AJUSTE DE GRAVAME DE TRAÇADO VIÁRIO E DE PRAÇA

O CONSELHO MUNICIPAL DE DESENVOLVIMENTO URBANO AMBIENTAL, EM SESSÃO REALIZADA NO DIA 04/09/2017, FACE AO DISPOSTO NO ARTIGO 164, INCISO II, DA LEI COMPLEMENTAR Nº 434, DE 1º DE DEZEMBRO DE 1999 APROVA:

RES. N° 2490 / 17

01

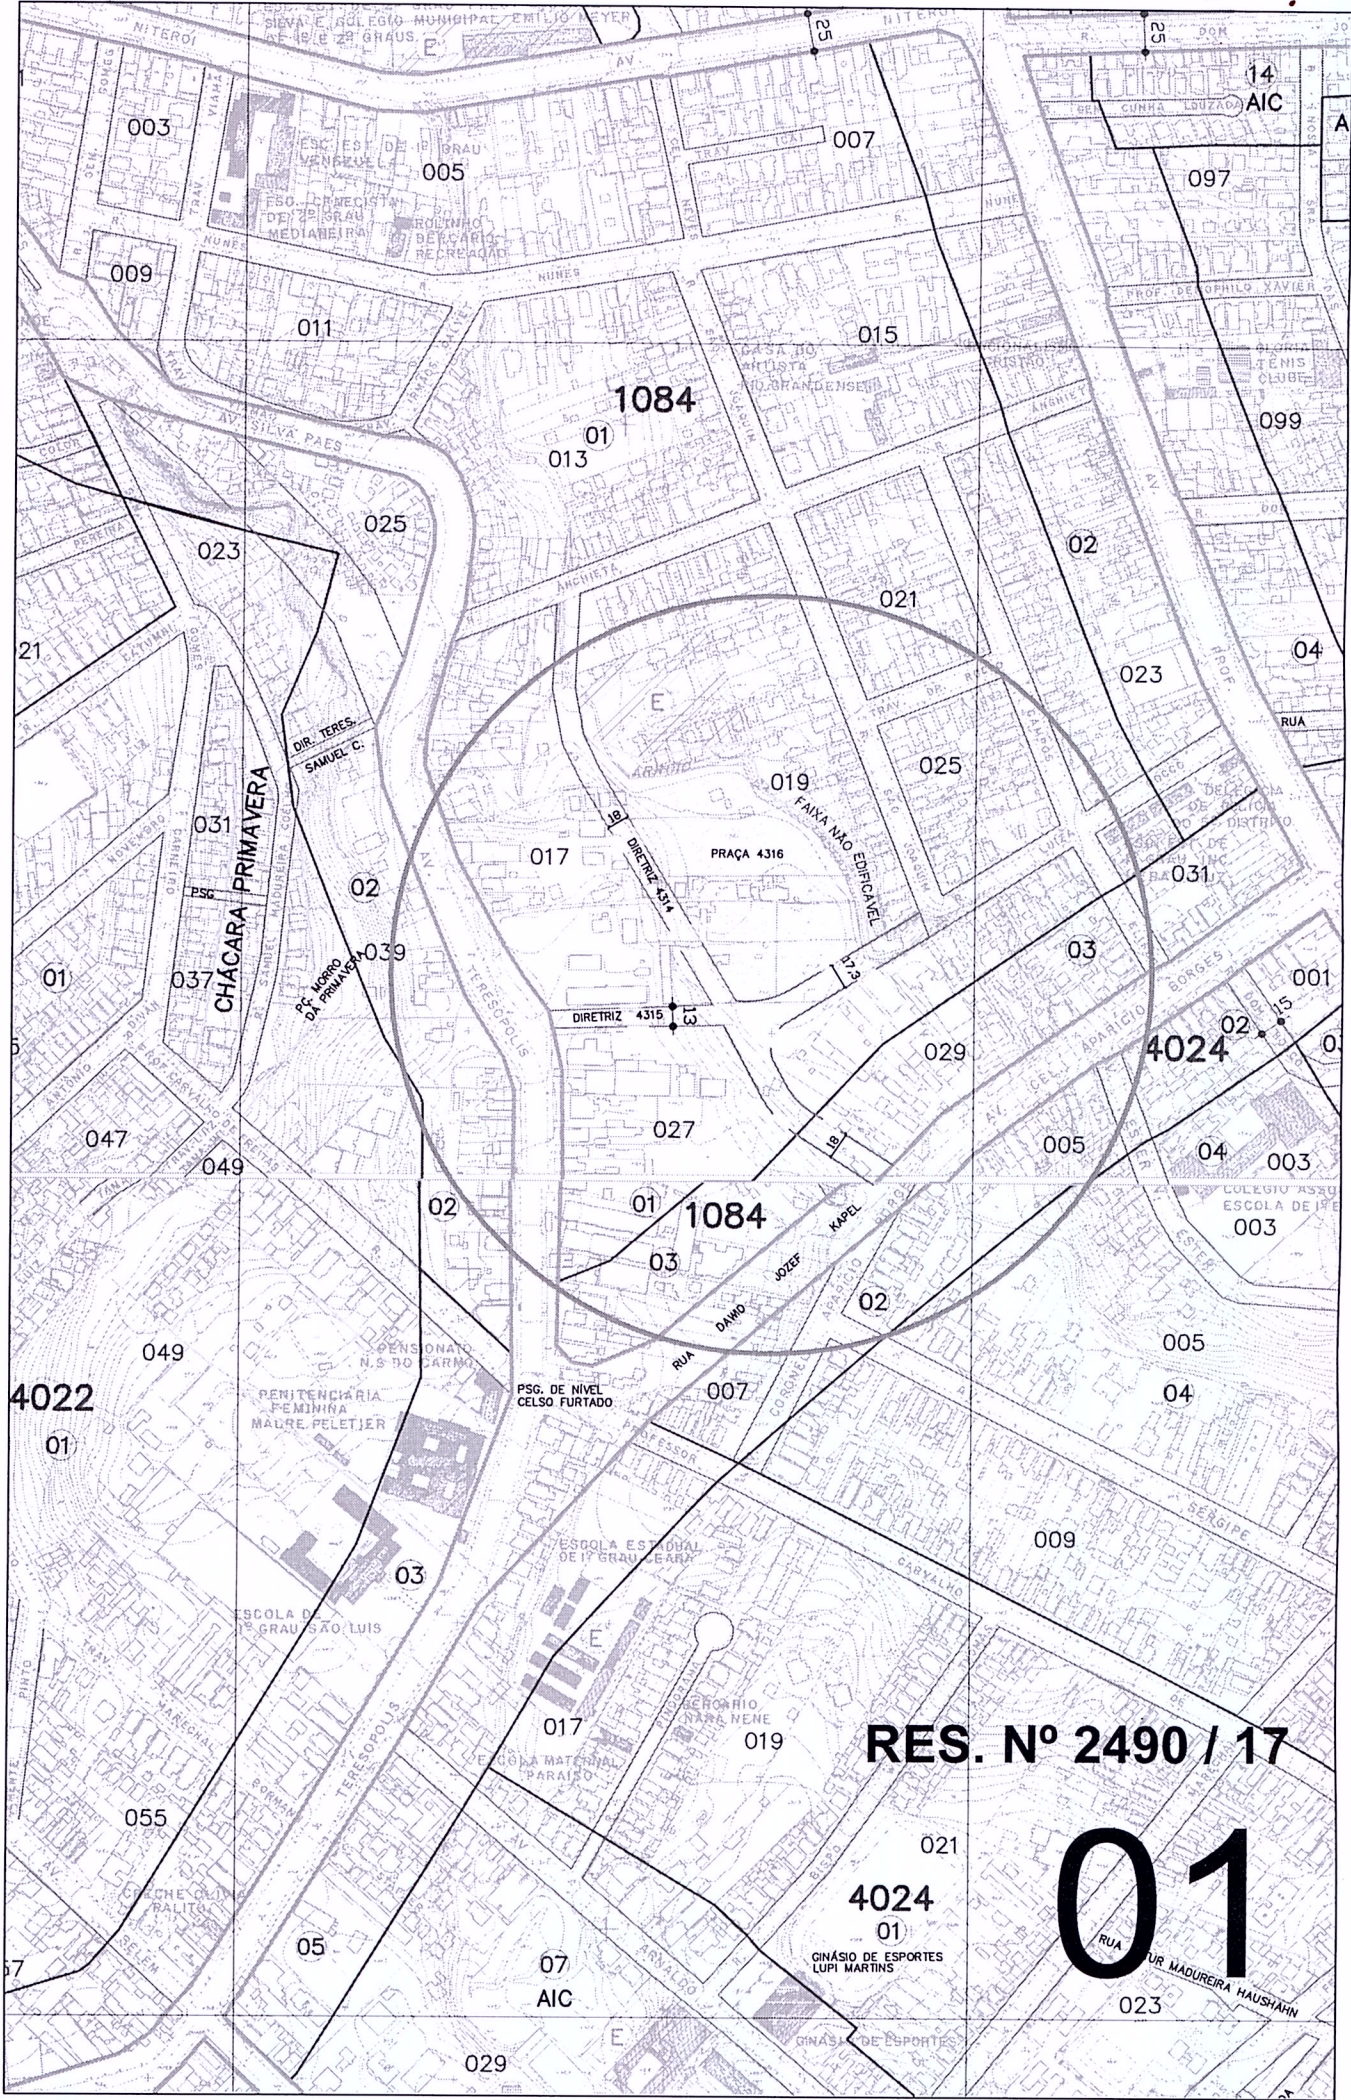
O ajuste de gravame de traçado viário da Diretriz 4315 entre a Avenida Teresópolis e a Diretriz 4314, com alteração de gabarito de 13m para 19m, inserido na MZ 01 UEU 84, conforme plantas 1 e 2 anexas.
 Ajuste de gravame de área verde da Praça 4316, inserido na MZ 01 UEU 84, conforme plantas 1 e 2 anexas.

Os ajustes de gravame de traçado viário da Diretriz 4315 entre a Avenida Teresópolis e Diretriz 4314, com alteração de gabarito de 13m para 19m e da Praça 4316 visam adequar os gravames existentes no PDDUA ao projeto geométrico aprovado pelo EPO/SMOV.
